RESOLUCIÓN No 3014 DEL 05 DE DICIEMBRE DE 2024

"POR MEDIO DEL CUAL SE NIEGA UN PERMISO DE VERTIMIENTO DE AGUAS RESIDUALES DOMÉSTICAS EN EL PREDIO 1) CM SAUSALITO CAMPESTRE LT 35, UBICADO EN LA VEREDA SAN ANTONIO DEL MUNICIPIO DE SALENTO (Q) Y SE ADOPTAN OTRAS DISPOSICIONES"

**CONCEPTO TÉCNICO PARA TRÁMITE DE PERMISOS DE VERTIMIENTOS
CTPV: 404 de 2024**

EXPEDIENTE N°:	10529 de 2024
----------------	---------------

Imagen 1. Esquema corte de Tanque Séptico y FAFA.

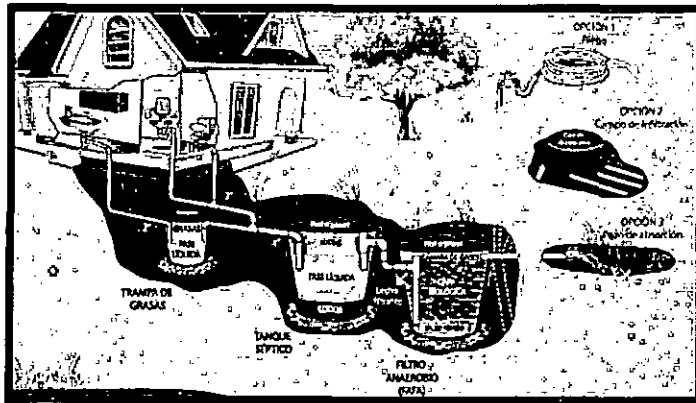
Tanque séptico: En memoria de cálculo y planos se muestra que el tanque séptico es tipo cónico en prefabricado convencional, el cual posee dimensiones de 1.57m de Ø (Diámetro), y 1.44m de altura útil, con un volumen final fabricado de 2000 Litros

Filtro Anaerobio de Flujo Ascendente FAFA: En memoria de cálculo y planos se muestra que el Filtro FAFA, corresponde a un tanque tipo cónico en prefabricado convencional, el cual posee dimensiones de 1.57m de Ø (Diámetro), y 1.44m de altura útil, con un volumen final fabricado de 1000 Litros.
